きたていざんうんが  
【17】北貞山運河

5.工事実施上の課題とアドバイザーからの意見

【環境アドバイザーからの意見】

図 4-17-7 函渠設置箇所【北貞山運河】

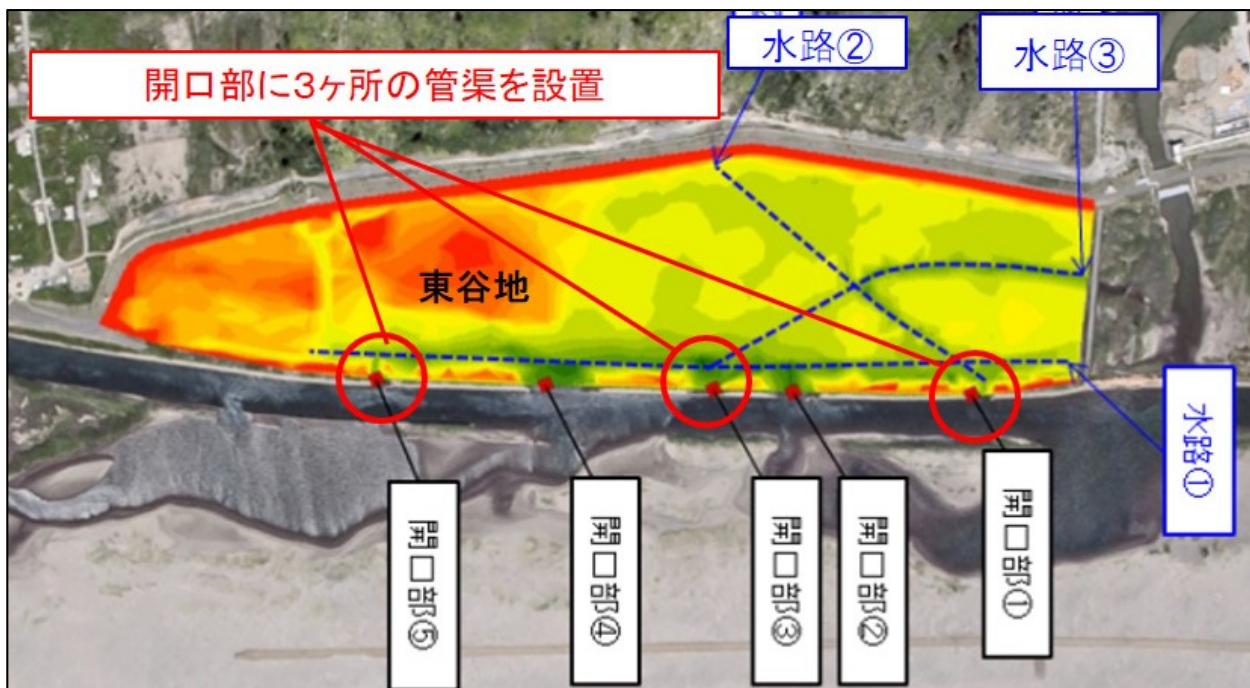
意見① ・ 護岸のり裾の埋め戻し土の堤内地側に滞筋を設け、水循環を確保すること。

- ・ 開口部に3ヶ所の管渠を設置し、東谷地の水循環を確保した。
- ・ 函渠の大きさは、エイの移動に配慮し内空幅を3.0m 確保した。
- ・ 函渠内の構造は、水位や地盤の変動に対応できるように角落としによる可変域を設けた。
- ・ 水循環の確保のため、東谷地（干潟）と堤防の間に滞筋を設けた。（意見①への対応）
- ・ 景観への配慮として、管渠と周辺（捨石、ストーンネット）の景観との明度を合わせた。

図 4-17-9 生態系に配慮した護岸形式の採用【北貞山運河】

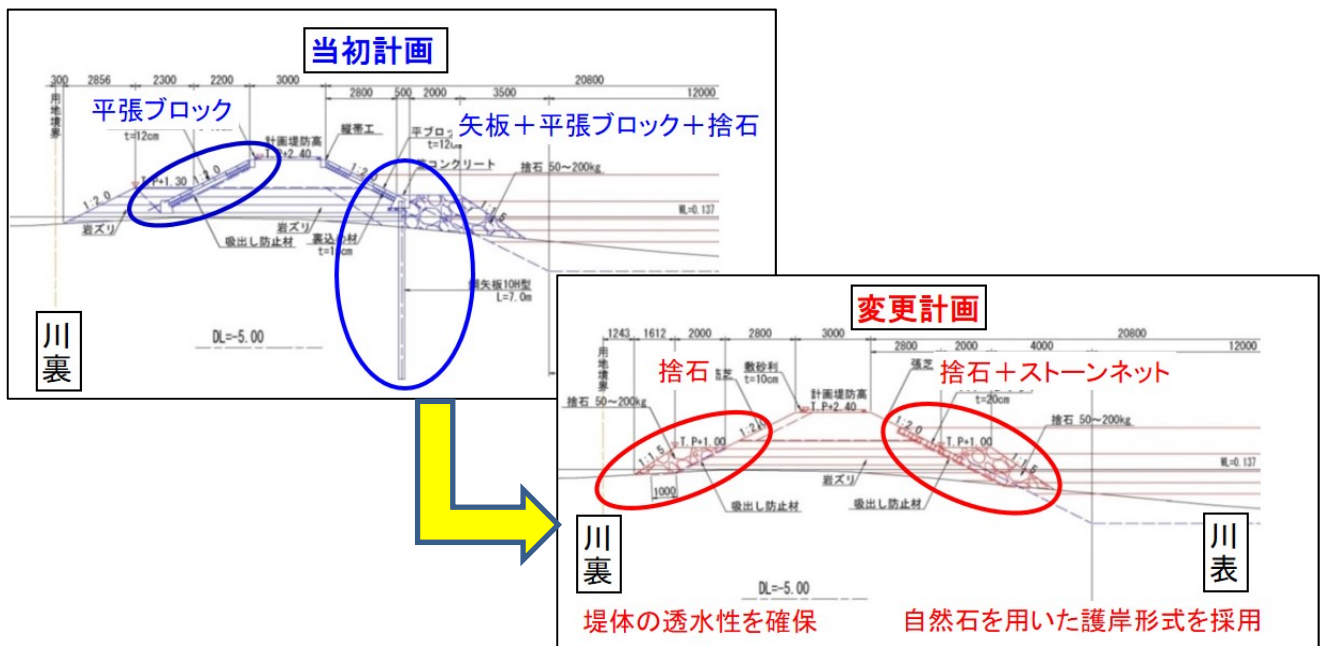
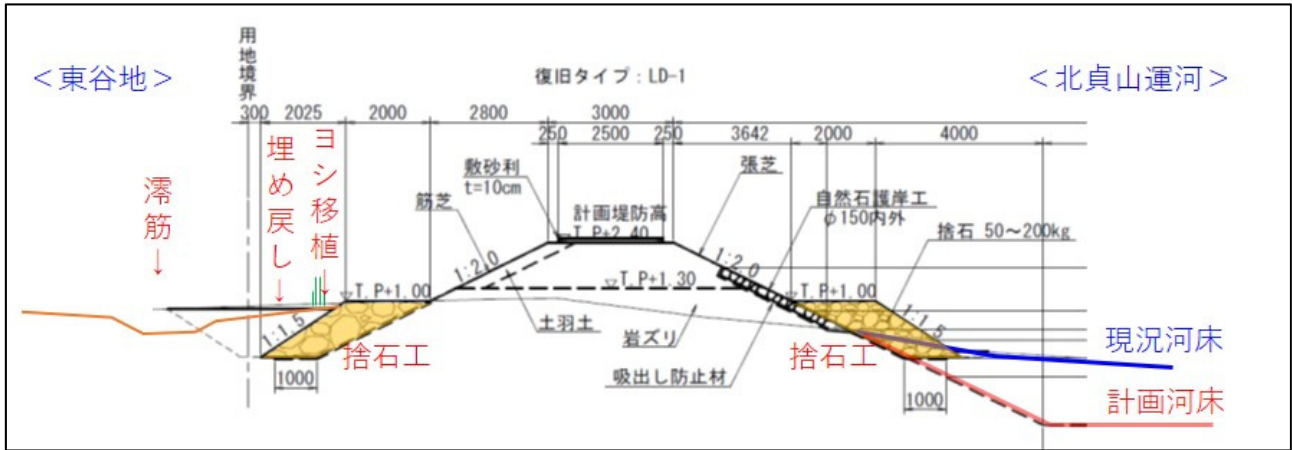
意見①	<ul style="list-style-type: none"> <li>・北貞山運河左岸側の堤防の背後にヨシ原があるので、施工影響範囲のヨシは隣接地に移植すること。</li> <li>・ヨシを移植する際には、上部の刈り取りをせずにそのまま移植すること。ヨシは茎から地下茎へ空気を供給しているため、ある程度地上部を残した状態で茎を埋めずに移植することが望ましい。</li> </ul>
意見②	<ul style="list-style-type: none"> <li>・多様な生物が成育できるように、捨石の天端に低い部分を設け、縦断方向に波打たせるようすること。</li> <li>・捨石工やすき取り土による埋め戻しは直線的で均一な形状ではなく、線形や高低に変化を設け、さらに横断方向に緩やかな勾配をつけること。</li> </ul>
意見③	<ul style="list-style-type: none"> <li>・埋め戻し土の堤内地側に滯筋を設け、水循環を確保すること。</li> </ul>
意見④	<ul style="list-style-type: none"> <li>・浅瀬は水生生物にとって格好の生息環境となるため、現河床の基質（砂礫、コンクリート殻等）は極力そのまま残すこと。</li> </ul>

- ・東谷地側のヨシを仮移植した状態で活着している箇所はそのまま活かし、その他の掘削土で周辺の埋め戻しを行った。（意見①への対応）
- ・捨石工は堤体の根固めの機能を有しているため設計通り施工した。捨石工の石は自然石を使用し凹凸ができるように配慮した。また、東谷地の埋め戻し土により水際線に変化を設けた。（意見②への対応）
- ・管渠工の東谷地側呑口周辺はやや深めに掘削し、その他区間は掘削機械の届く範囲で滯筋を設けた。（意見③への対応）
- ・既設護岸の残骸（コンクリート殻）は撤去し、現河床のものはそのまま存置とした。撤去の代替として、護岸（ストーンネット）の根固工として新たに幅2mの捨石工を施工した（運河側）。（意見④への対応）
